Mission régionale d'autorité environnementale

**Avis de la Mission Régionale d'Autorité environnementale
de Bourgogne Franche-Comté
sur le projet de zone d'activités « sous le regard de Saint-Étienne »
sur la commune de Créancey (21)**

n°BFC-2021-2784

Figure 3: Plan de masse du projet d'aménagement (extrait du dossier d'étude d'impact)

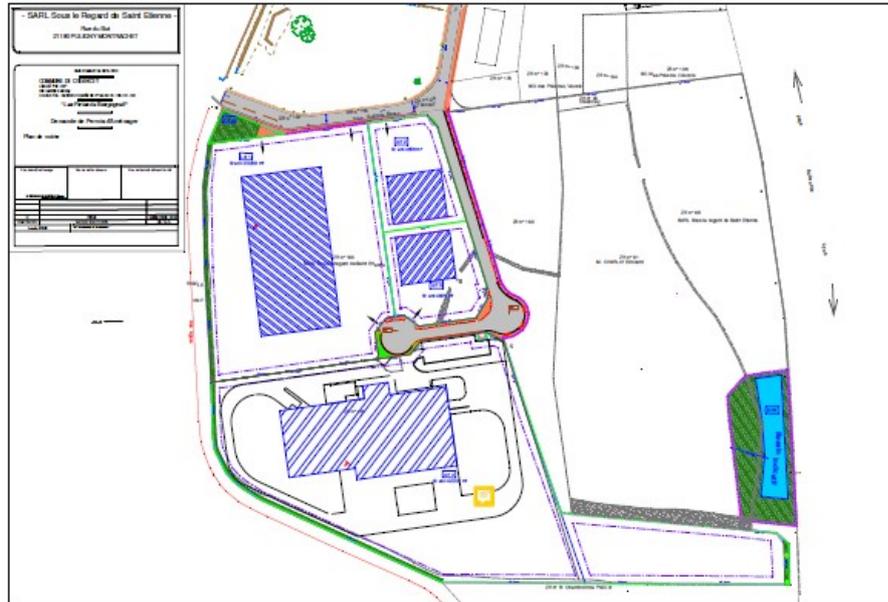
La MRAe recommande d'étudier et de présenter des scénarios alternatifs à l'implantation de la ZAE sur ce site et d'étudier l'opportunité de solution de substitutions raisonnables à l'aménagement proposé, comme préconisé par le code de l'environnement, afin de préserver la zone humide centrale de 1 117 m² et d'en maintenir les fonctionnalités écologiques.

Le projet présenté prévoit d'assécher en partie la zone humide de 1 117 m² et de la remblayer pour créer la voirie de desserte de la zone. Le projet prévoit de compenser cette zone humide par un bassin de gestion des eaux pluviales du site.

La zone humide détruite au droit de la future voirie, ainsi que la mare, ne sont pas localisées. Le tableau de comparaison du scénario de référence avec l'évolution du site en l'absence du projet¹⁵ indique que cette zone humide se trouverait au niveau de la voirie d'accès au lot. **La MRAE recommande de présenter une cartographie des enjeux liés aux zones humides.**
